平成 28 年 7 月 吉日

変圧器端子台変更のお知らせ

IEB1 シリーズ全機種 容量：単相 100VA～3kVA

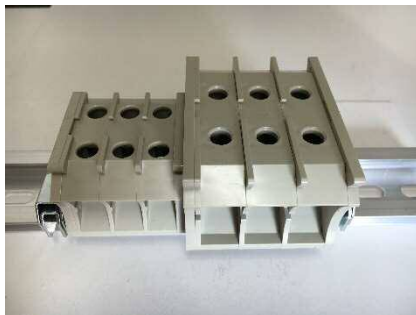
この度、端子台の廃版に伴い、下記変圧器に使用している端子台が変更になりますのでお知らせ申し上げます。対象変圧器、変更内容、変更時期は下記の通りでございます。

端子台：FP シリーズ → FPS シリーズ

変更前				⇒	変更後			
型式	端子ネジ	定格電流	色		型式	端子ネジ	定格電流	色
FP-20	M3.5	22A	白	FPS-20	M3.5	22A	黒	
FP-40	M4	40A		FPS-40	M4	40A		
FP-80	M5	75A		FPS-80	M5	75A

適合圧着端子サイズに変更はありません
